**Niederschrift zur Sitzung des  
Stadtentwicklungsausschusses**

**NR. 3/2020**

Sitzungstermin	Donnerstag, 28.05.2020	Beginn:18:00 Uhr
Sitzungsort	Sitzungssaal A, EG Kölner Straße 176 53840 Troisdorf	Ende: 20:10 Uhr

TOP 9      Flächennutzungsplan der Stadt Troisdorf, 2. Änderung, Stadtteil 2020/0441  
Troisdorf- Sieglar, Bereich Schmelzer Weg (Ausweisung von  
Wohnbauflächen - Parallelverfahren mit Aufstellung des  
Bebauungsplanes S195)  
hier: Behandlung der Stellungnahmen und abschließender  
Feststellungsbeschluss zur Vorlage bei der höheren  
Verwaltungsbehörde gem. § 3 (2) und § 6 (1) BauGB

Ausschnitt Regionalplan und Einzeichnung B-Plan S 195 (vereinfacht)

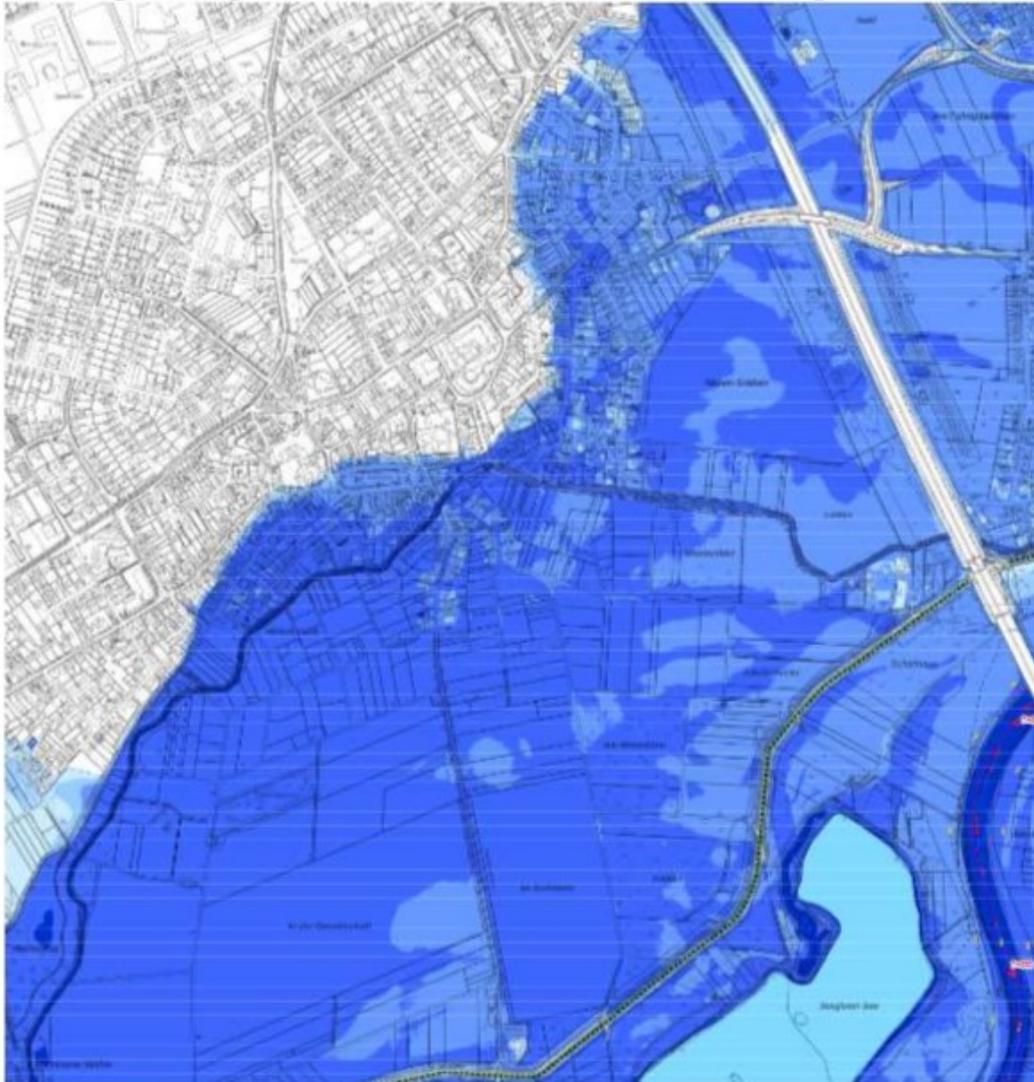
Wir regen an, die Planung zur Darstellung und Ausweisung weiterer Wohnbaulandflächen an dieser Stelle wegen erheblicher Konflikte mit anderen öffentlichen Belangen aufzugeben. Die bisher geplante 2. Änderung des FNP sollte inhaltlich nicht fortgeführt und stattdessen so verändert werden, dass der verbliebene Freiraum dauerhaft erhalten wird. Erste entsprechende Ausführungen haben wir dazu bereits frühzeitig in unserer Mail vom 29.3.2018 gegenüber der Stadtverwaltung vorgetragen. Den Vortrag vertiefen wir an dieser Stelle nun, da er offenbar nicht zu einer Umplanung geführt hat.

Der Einlassung, wonach FFH-Konflikte hier nicht vorlägen, folgen wir nicht, eine tatsächliche Vorprüfung wurde nicht vorgelegt. Daraus entsteht ein förmlicher Mangel. Es kommt mit der Planung zu weiteren Freizeiteffekten und Verdrängungswirkungen, die bis auf das ohnehin schon durch Freizeitnutzungen hoch belastete FFH-Gebiet der Sieg durchschlagen. Die Freiraumdarstellung des Regionalplanes weitestgehend auf die ohnehin nicht bebaubaren Flächen ohne Freiflächenfunktion UNTER der Hochspannungstrasse und im Lärmumfeld und Anbauverbot der Autobahn zu beschränken, überzeugt in keiner Weise und deckt die Freiraumfunktionen nicht mehr seriös ab.

Die These der Begründung des FNP, hier Läge eine Abrundung des Ortsrandes vor, trifft zudem nicht zu. Der hier z.T. sogar sehr tiefreichend ausgebildete Ortsrand in Form einer ausgebildeten Grünzone wird vielmehr zerstört. Noch im Regionaleprojekt des Grünen C sollten Ortsränder zu Freiräumen neu entwickelt und grünplanerisch gestaltet werden. Dort, wo sie bereits zu planerisch festgelegten Freiräumen vorhanden sind, werden sie nun zerstört und überbaut.

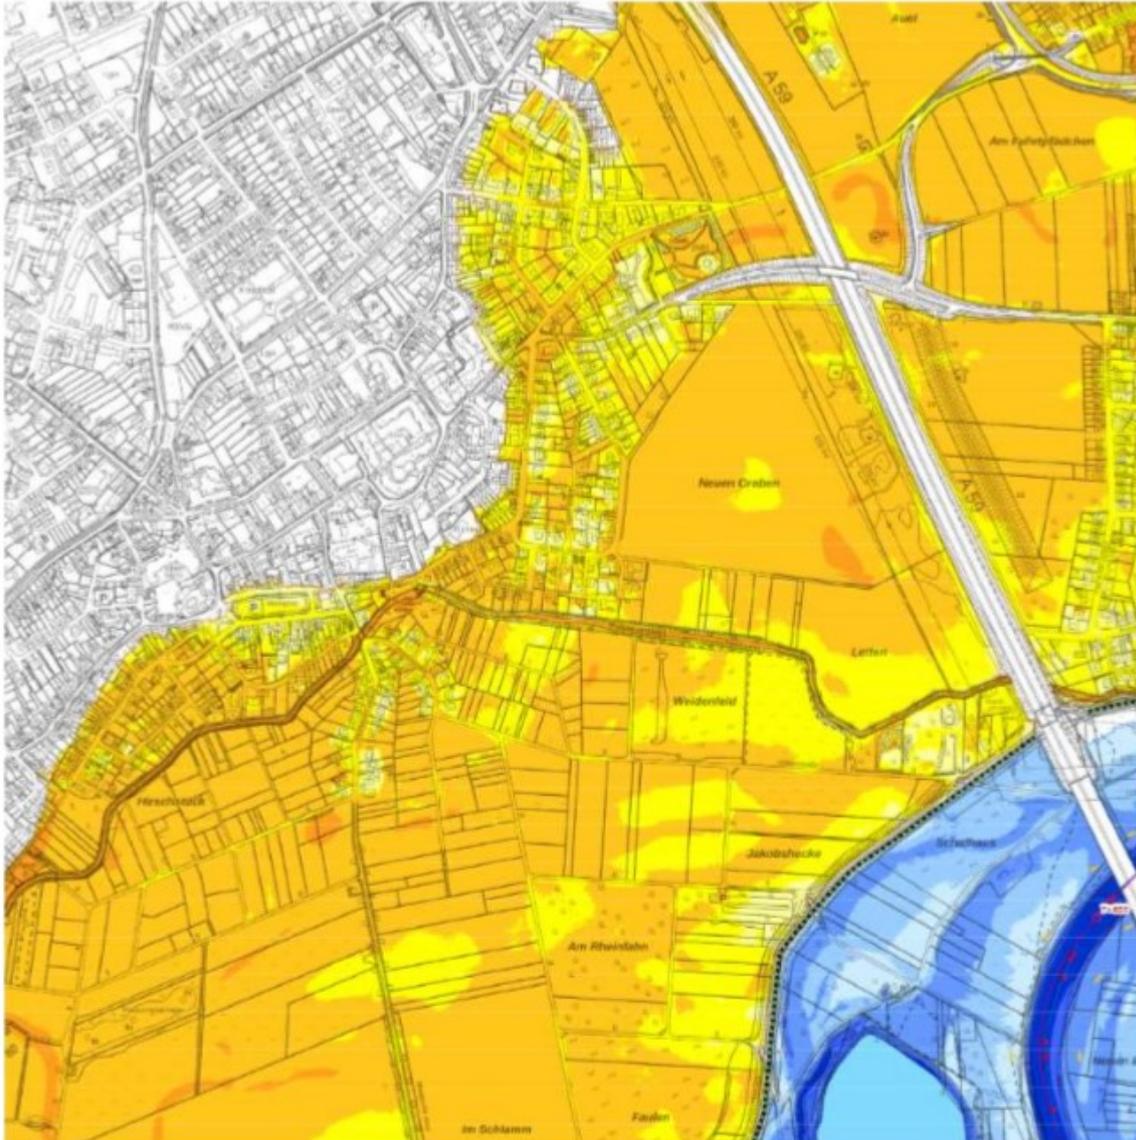
Im Hochwasserfall eines HQ 100 (2. Karte unten) stünde bei einem Deichbruch das Gebiet 0,5 bis 1m tief unter Wasser. Die aktuelle Bebauung folgt der unterschiedlichen Geländeausprägung nicht ohne Grund und hat sich auf die Flächen beschränkt, die lediglich 0 bis 0,5m unter Wasser stünden.

Die Bauleitplanung rückt hier also in unverantwortlicher Weise, trotz zunehmender Extremhochwässer und trotz des Klimawandels in einen Risikogebiet vor. Mit verantwortlicher und ordnungsgemäßer Abwägung ist das unvereinbar.

Das Plangebiet liegt innerhalb von potentiellen Überflutungsflächen bei 100-jährigem Extremhochwasser und Deichbruch. Wie in der Stellungnahme beschrieben wird in diesem Extremfall mit einer Überflutung des Plangebietes von 0 bis 0,5 m gerechnet.

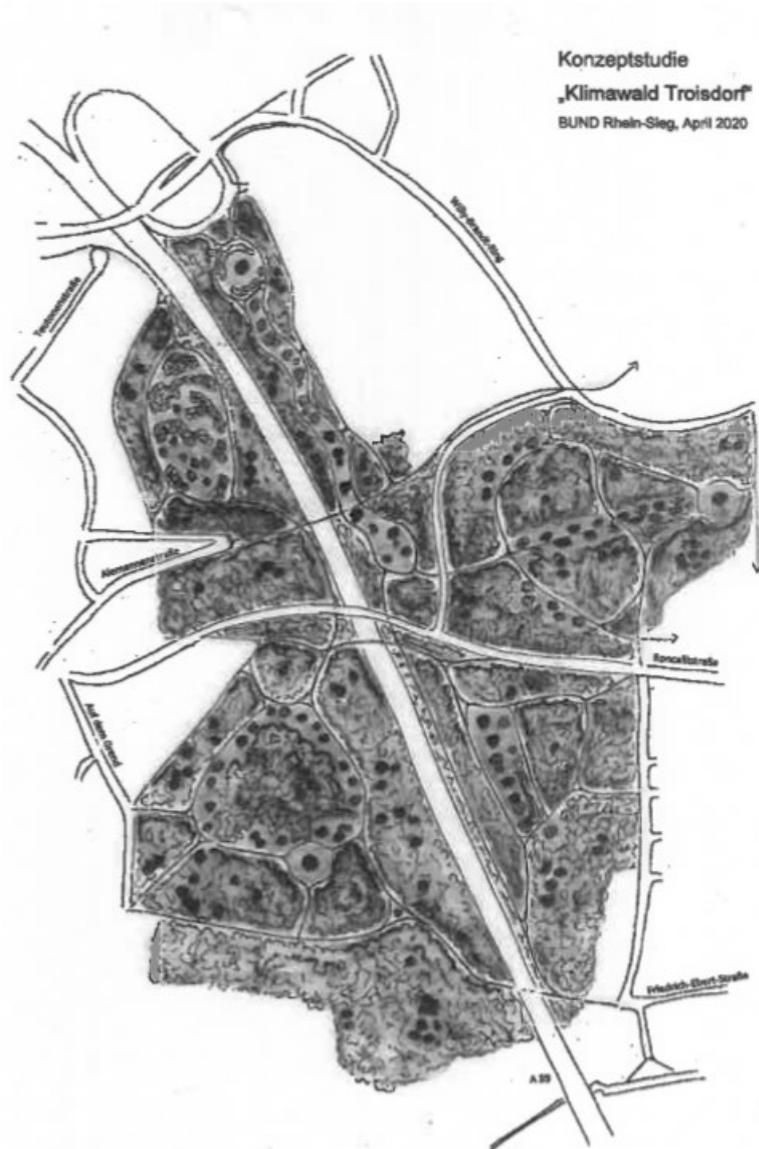
Die geplanten CEF-Maßnahmen für die Feldlerche im Gutachten 2015 widersprechen den Vorgaben des LANUV für wirksame Schutzmaßnahmen. Zu Hochspannungsleitungen sind mindestens 100m Abstand für Maßnahmenflächen einzuhalten, zur Bebauung mindestens 120m. Die CEF-Flächen sind mindestens im Umfang 1:1 erforderlich, es ist nicht erkennbar, wo die Stadt diese Ersatzflächen neuer Feldlerchenlebensräume aufbaut.

Die Maßnahmenflächen im Gutachten 2018 sollten auf ihre aktuelle Besetzung mit Feldlerchen untersucht werden. Ohne diese Angaben kann eine CEF-Maßnahmenentwicklung nicht erfolgen.

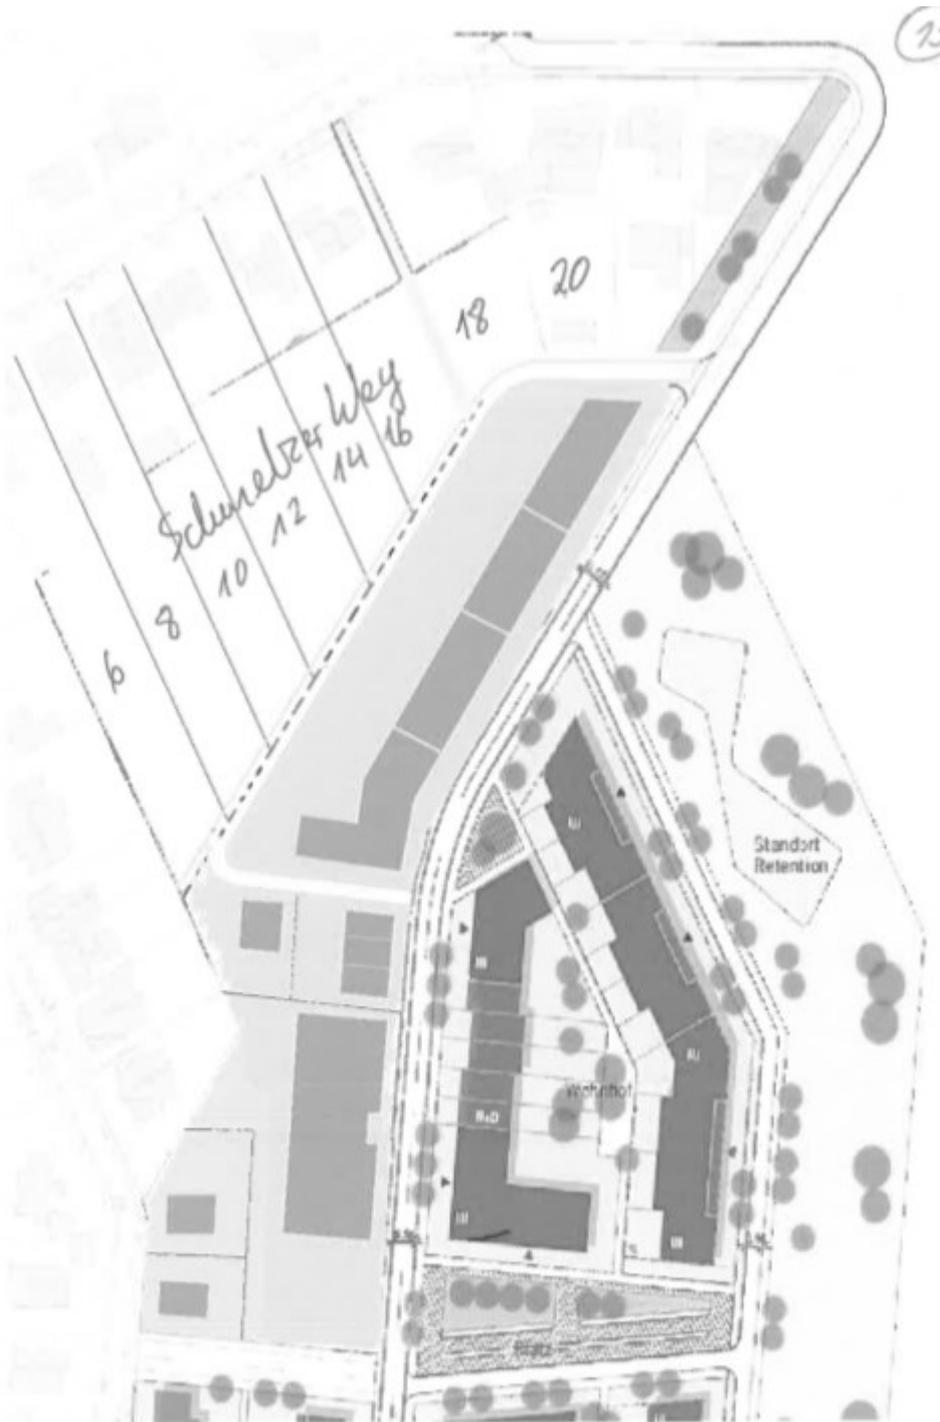
Unserer Meinung nach gehört die KITA so in das Zentrum des TROPARK-Neubaugebiets, dass die alteingesessenen Anwohner möglichst gering belastet werden. Dann wäre die KITA genau da, wo die neuen (jungen) Familien leben werden und würde den alteingesessenen Anwohnern nicht einfach vor die Nase gesetzt.

Daher empfehlen wir zu prüfen, ob nicht eine stärkere Integration der KITA in das Neubaugebiet sowohl für die künftigen Nutzer als auch für die Akzeptanz der gesamten Baumaßnahme zweckdienlicher wäre. Ein alternativer zentraler Standortvorschlag mit verbesserter Verkehrsanbindung kann der beigefügten Skizze entnommen werden.

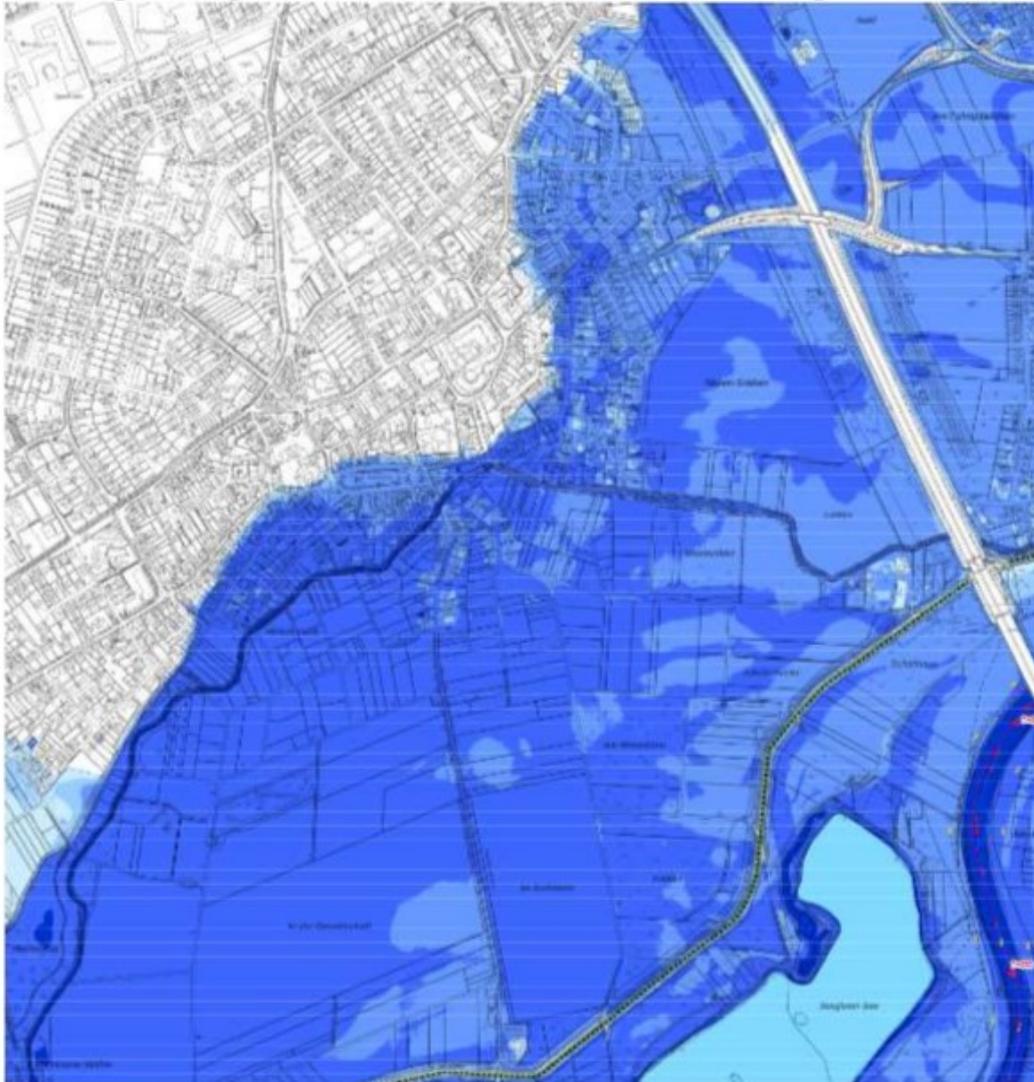
Wir regen an, die Planung zur Darstellung und Ausweisung weiterer Wohnbaulandflächen an dieser Stelle wegen erheblicher Konflikte mit anderen öffentlichen Belangen aufzugeben. Die bisher geplante 2. Änderung des FNP sollte inhaltlich nicht fortgeführt und stattdessen so verändert werden, dass der verbliebene Freiraum dauerhaft erhalten wird. Erste entsprechende Ausführungen haben wir dazu bereits frühzeitig in unserer Mail vom 29.3.2018 gegenüber der Stadtverwaltung vorgetragen. Den Vortrag vertiefen wir an dieser Stelle nun, da er offenbar nicht zu einer Umplanung geführt hat.

Der Einlassung, wonach FFH-Konflikte hier nicht vorlägen, folgen wir nicht, eine tatsächliche Vorprüfung wurde nicht vorgelegt. Daraus entsteht ein förmlicher Mangel. Es kommt mit der Planung zu weiteren Freizeiteffekten und Verdrängungswirkungen, die bis auf das ohnehin schon durch Freizeitnutzungen hoch belastete FFH-Gebiet der Sieg durchschlagen. Die Freiraumdarstellung des Regionalplanes weitestgehend auf die ohnehin nicht bebaubaren Flächen ohne Freiflächenfunktion UNTER der Hochspannungstrasse und im Lärmumfeld und Anbauverbot der Autobahn zu beschränken, überzeugt in keiner Weise und deckt die Freiraumfunktionen nicht mehr seriös ab.

Die These der Begründung des FNP, hier Lage eine Abrundung des Ortsrandes vor, trifft zudem nicht zu. Der hier z.T. sogar sehr tiefreichend ausgebildete Ortsrand in Form einer ausgebildeten Grünzone wird vielmehr zerstört. Noch im Regionaleprojekt des Grünen C sollten Ortsränder zu Freiräumen neu entwickelt und grünplanerisch gestaltet werden. Dort, wo sie bereits zu planerisch festgelegten Freiräumen vorhanden sind, werden sie nun zerstört und überbaut.

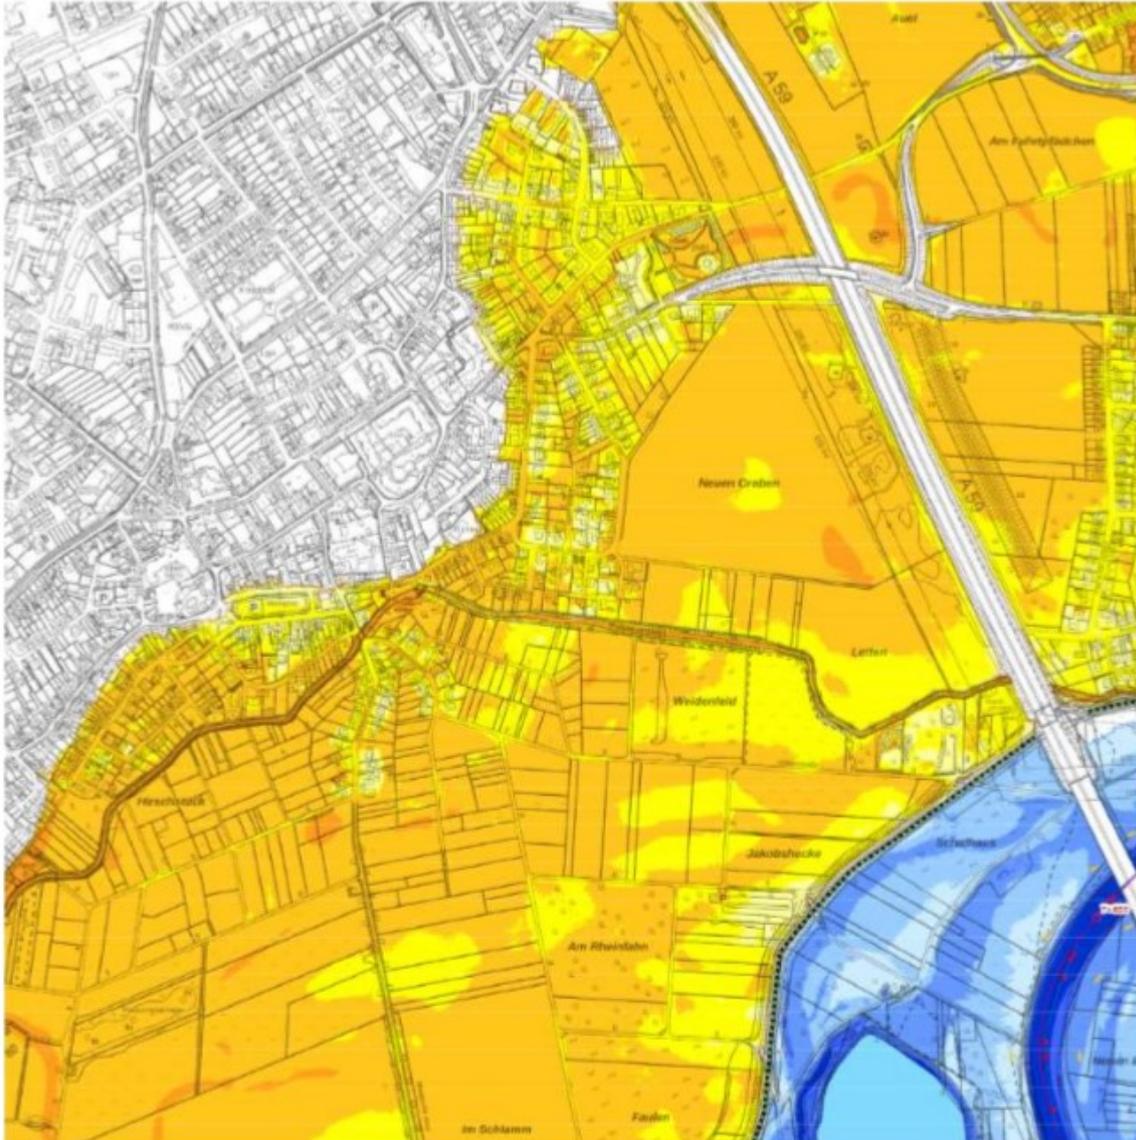
Im Hochwasserfall eines HQ 100 (2. Karte unten) stünde bei einem Deichbruch das Gebiet 0,5 bis 1m tief unter Wasser. Die aktuelle Bebauung folgt der unterschiedlichen Geländeausprägung nicht ohne Grund und hat sich auf die Flächen beschränkt, die lediglich 0 bis 0,5m unter Wasser stünden.

Die Bauleitplanung rückt hier also in unverantwortlicher Weise, trotz zunehmender Extremhochwässer und trotz des Klimawandels in einen Risikogebiet vor. Mit verantwortlicher und ordnungsgemäßer Abwägung ist das unvereinbar.
